Rapport d'analyse environnementale

**Construction de l'autoroute 30
de Sainte-Catherine à l'autoroute 15
par le ministère des Transports**

Dossier 3211-05-363

Le 10 décembre 2002

Figure 2 : Les deux options du tracé (Source : Étude d'impact du MTQ, 2001)

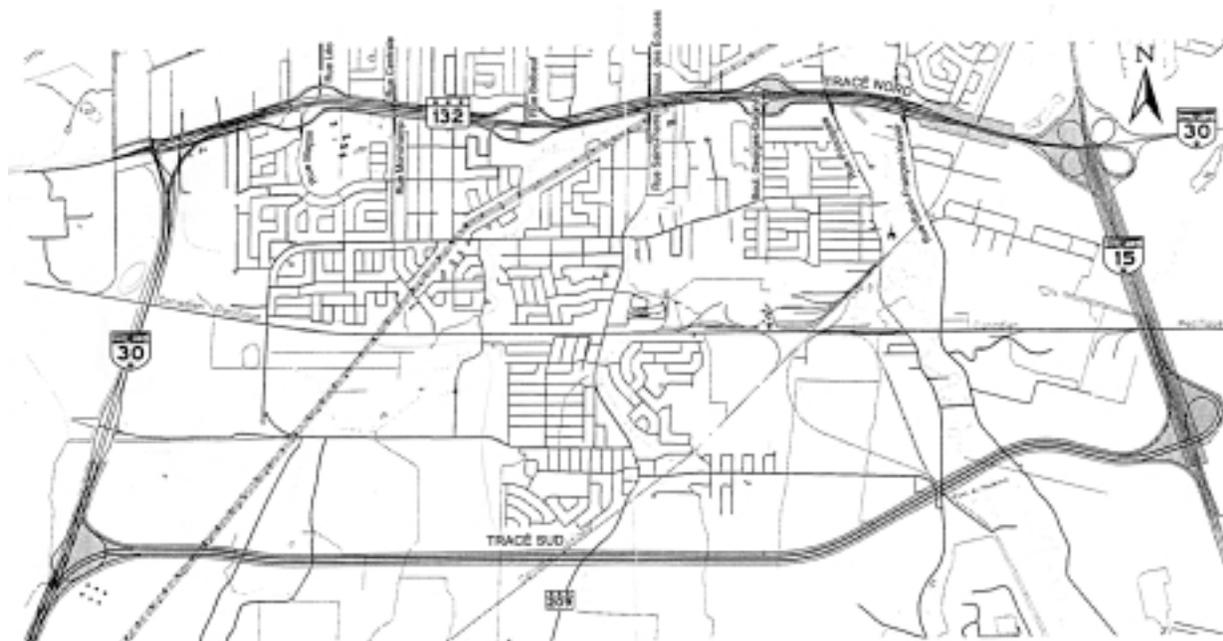
L'initiateur du projet a élaboré un tracé alternatif au tracé nord de façon à vérifier toute option qui pourrait s'avérer préférable à ce tracé identifié depuis près d'une trentaine d'années (voir figure 2).

L'équipe d'analyse du MENV estime donc que l'analyse comparative des deux tracés a été réalisée dans les règles de l'art. Nous sommes d'accord avec la valeur exceptionnelle accordée à la composante agricole de ce secteur et sur le fait que cette composante doit être protégée, comme le souligne la CPTAQ dans son avis.
